## III. OTRAS DISPOSICIONES

### MINISTERIO DE MEDIO AMBIENTE, Y MEDIO RURAL Y MARINO

**8305** *Resolución de 5 de mayo de 2010, de la Secretaría de Estado de Cambio Climático, por la que se formula declaración de impacto ambiental del proyecto Estudio informativo de la electrificación del corredor norte-noroeste de alta velocidad, tramo Valladolid-Venta de Baños- Palencia, subestación de tracción en Dueñas y línea de acometida.*

Una vez realizado el procedimiento de evaluación de impacto ambiental, la alternativa seleccionada es la alternativa 7 modificada, simbolizada en el siguiente croquis como 7 V.

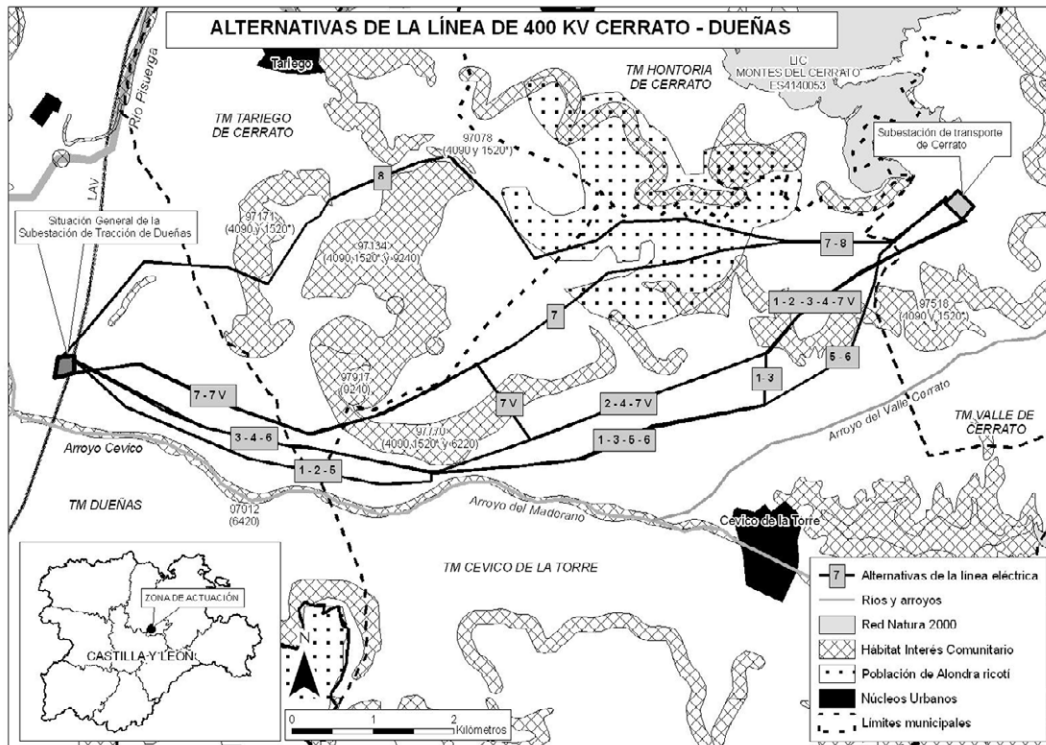
La Dirección General de Prevención Ambiental y Ordenación del Territorio de la Consejería de Medio Ambiente de la Junta de Castilla y León, con fecha 1 de diciembre de 2009, informó desfavorablemente la ejecución de las Alternativas 7 y 8 por generar importantes afecciones sobre los valores naturales presentes en la zona. En su escrito

indica que fundamentalmente se producen afecciones negativas directas al mosaico formado por los hábitats de interés comunitario 4090 «Brezales oromediterráneos endémicos con aliaga» y el prioritario 6220\* zonas subestépicas de gramíneas y anuales del Thero-Brachypodietea\* de gran importancia para las aves esteparias, en especial para la alondra ricotí, clasificada como vulnerable en el Catálogo Español de Especies Amenazadas. Respecto al resto de alternativas contempladas en el estudio de impacto ambiental, esta administración considera que no generarán afecciones apreciables sobre los valores naturales existentes siempre y cuando se tengan en cuenta las condiciones y recomendaciones del informe de la Dirección General de Medio Natural que adjuntan. Esta última Dirección General indica que no existe afección directa ni indirecta a lugares de la Red Natura 2000 que perjudiquen su integridad. Indica también que no hay coincidencia geográfica con espacios incluidos en la Red de Espacios Protegidos de Castilla y León o en la Red de Reservas de la Biosfera, ni con ámbitos de aplicación de planes de recuperación o conservación de especies protegidas. Indica también que no hay afección a zonas húmedas incluidas en el Catálogo de Zonas Húmedas de Castilla y León. Destaca la afección de las alternativas 7 y 8 a los hábitats de interés comunitario antes citados y al hábitat prioritario 1520\* Vegetación gipsícola ibérica\*, así como la posible presencia de la especie protegida *Centaurea alpina*. Por estos motivos establece la prohibición de ubicar apoyos sobre este último hábitat y de verter sobre dichos hábitats las tierras sobrantes de las obras de la línea eléctrica y la subestación, además de la obligación de realizar una prospección previa del borde del páramo y de la ladera en la zona donde se proyectan los apoyos al objeto de localizar la posible presencia de la citada especie protegida. Recomienda el cumplimiento del RD 1432/2008 y la no afección a los pies de coscoja en las laderas atravesadas por la línea. Concluye resaltando la importancia de las afecciones de las alternativas 7 y 8 a los valores naturales presentes (fundamentalmente la alondra ricotí), por lo que debe evitarse su ejecución.

La alegación particular solicita seleccionar la alternativa 8 o, subsidiariamente, la 7 por ser las que menos afectan a las parcelas de su propiedad.

Respuesta del promotor. El promotor, a la vista de las alegaciones presentadas opta por estudiar una variación del trazado de la alternativa 7 evitando su paso por el área con presencia de alondra ricotí y eludiendo los terrenos en los que se plantea un posible desarrollo urbanístico.

5.1 De acuerdo con la cartografía remitida por la Dirección General de Infraestructuras Ferroviarias el 28 abril de 2010, los apoyos de la alternativa 7 modificada quedan fuera de los hábitats de interés comunitario Vegetación gipsícola ibérica (\*) (1520\*), zonas subestépicas de gramíneas y anuales de Thero-Brachypodietea (\*) (6220\*) y brezales oromediterráneos con aliaga (4090). No obstante, para la definición de la ubicación de los apoyos y de los accesos necesarios para su implantación en el proyecto de construcción, se realizará un trabajo de campo previo para delimitar correctamente los hábitats citados, especialmente el 1520\*, y se completará dicho trabajo con una prospección para dilucidar la posible presencia de *Centaurea alpina*. Asimismo en el trabajo de campo se identificarán los ejemplares de coscoja que pudieran resultar afectados y se definirán las medidas adecuadas para su protección. Tanto la realización de las prospecciones de campo como la definición de las medidas de protección de la vegetación y de los hábitats de interés faunístico se realizarán en coordinación con el Servicio Territorial de Medio Ambiente en Palencia.

5.5 Los apoyos no se ubicarán en el borde del páramo ni en la ladera.
